Mission régionale d'autorité environnementale

Avis de la Mission régionale d'autorité environnementale de la région Nouvelle-Aquitaine sur le projet d'aménagement d'une liaison routière entre la RN11 et la RD108 (17)

n°MRAe 2019APNA119

dossier P-2018-7513

Localisation du projet. Source : étude d'impact actualisée (septembre 2018) p.19

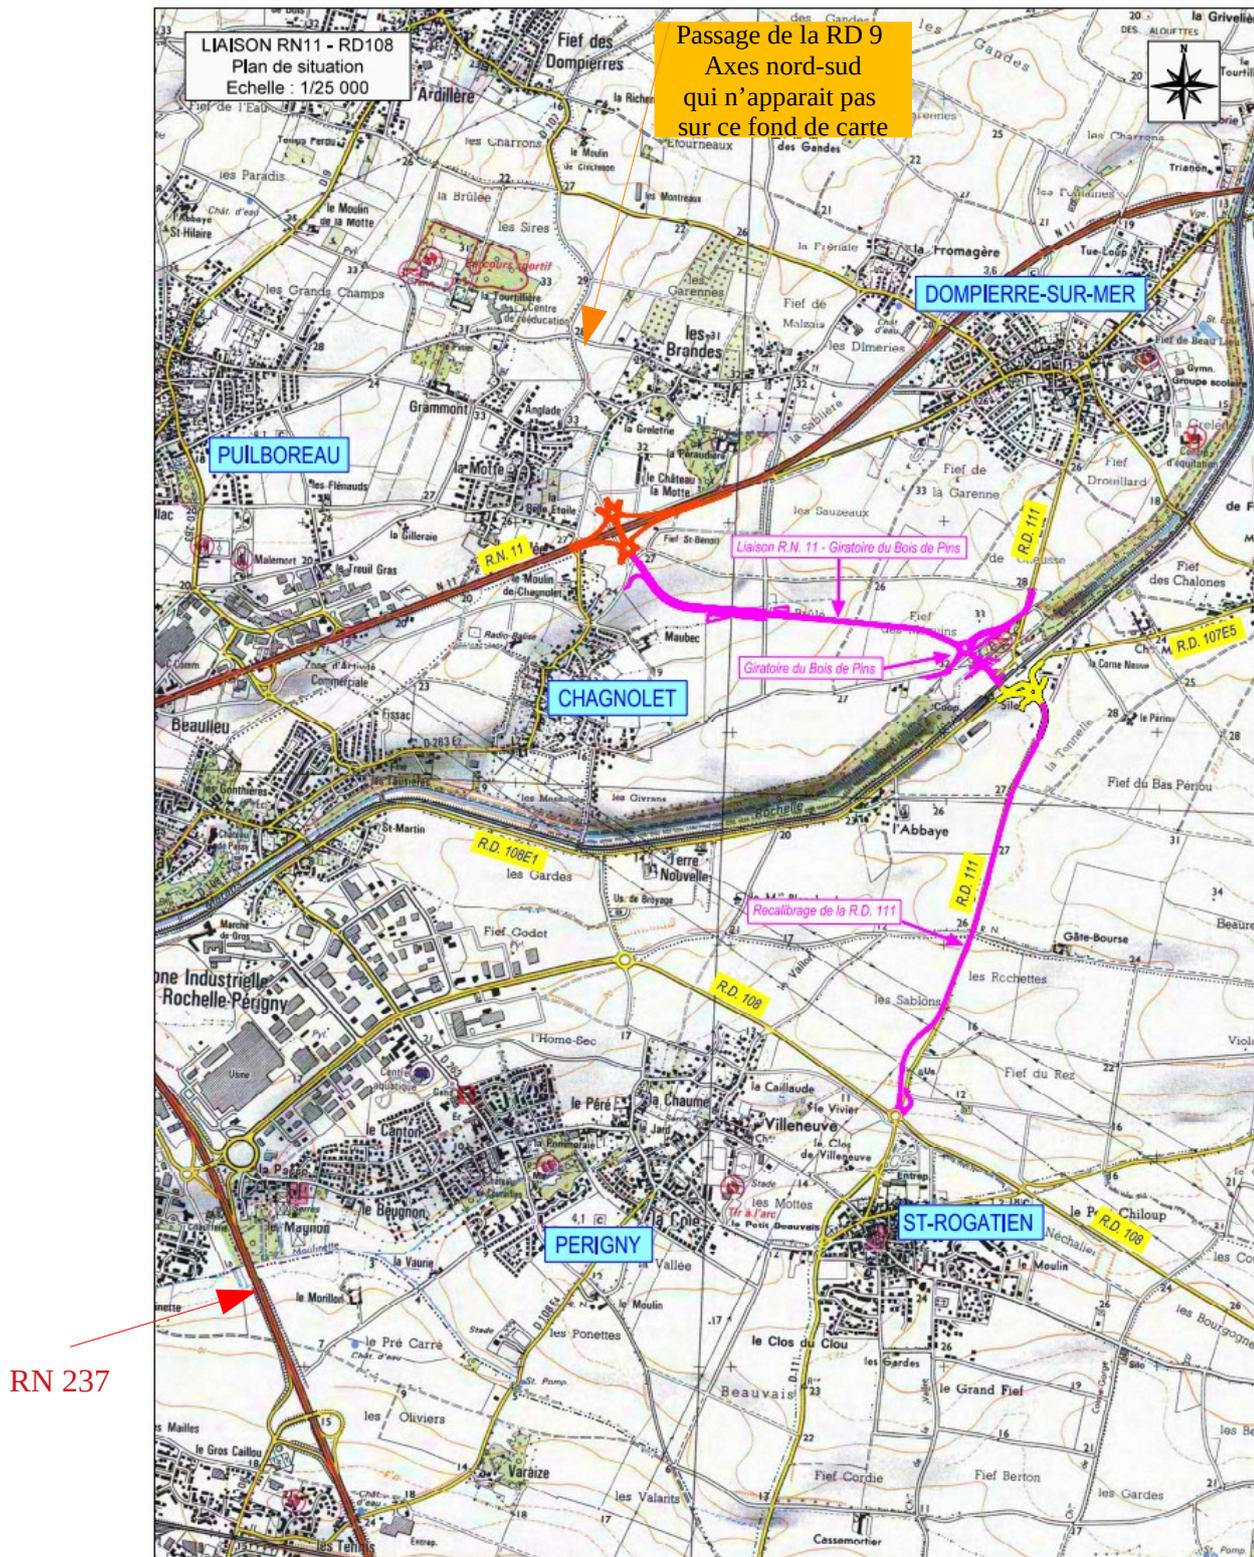
Il est également cité l'objectif de « prolonger la liaison RD 9-RN 11. Cette nouvelle voie pourrait faire suite à l'aménagement de la RD 9, liaison importante entre La Rochelle et la Vendée »². La RD 9 n'est pas visible sur les fonds de plan joints à l'étude (notamment carte ci-après annotée des informations manquantes en orange et rouge par la MRAe).

Carte du « Réseau de transports » tirée du Document d'Orientations Générales du SCOT de la Communauté d'agglomération de La Rochelle approuvé en 2011 (jointe en p 213 de l'étude d'impact actualisée).

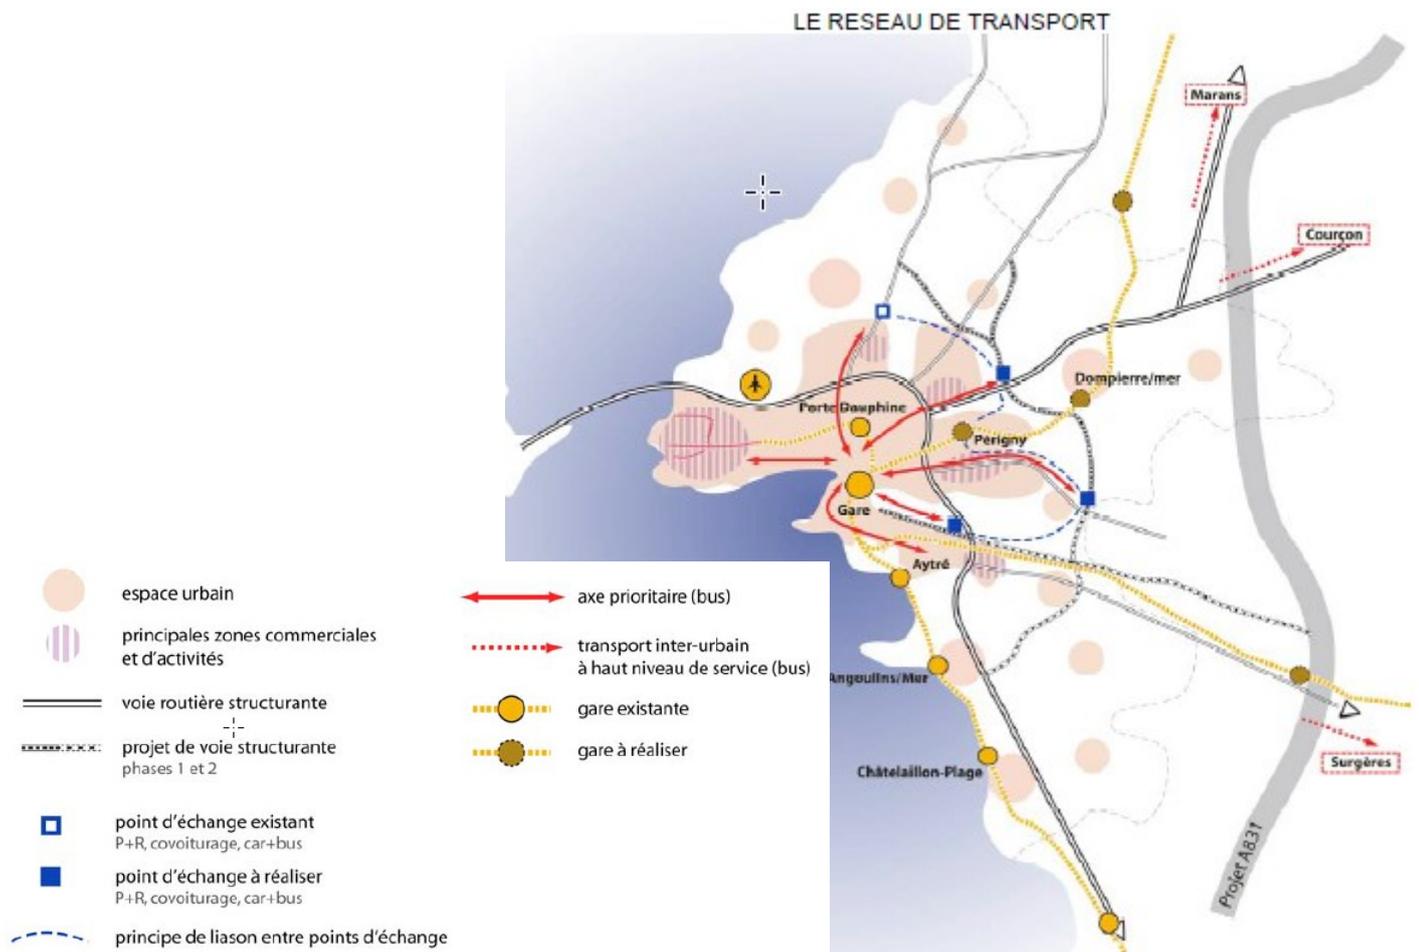
Ce « projet de voie structurante », entre La Rochelle et la Vendée, laisse entendre que l'objet du présent dossier transmis à la MRAe ne concerne qu'une partie d'un axe complet projeté. La MRAe s'interroge par conséquent sur le véritable périmètre de projet à considérer pour l'évaluation environnementale, au vu de l'article L 122-1 du code de l'environnement qui précise : « Lorsqu'un projet est constitué de plusieurs travaux, installations, ouvrages ou autres interventions dans le milieu naturel ou le paysage, il doit être appréhendé dans son ensemble, y compris en cas de fractionnement dans le temps et dans l'espace et en cas de multiplicité de maîtres d'ouvrage, afin que ses incidences sur l'environnement soient évaluées dans leur globalité ».

Le dossier doit justifier le périmètre de projet retenu et être précisé le cas échéant en considérant les effets cumulés avec le projet de la RD 9 déjà réalisé au nord et les incidences du tronçon futur qui rejoindrait la RD 105.
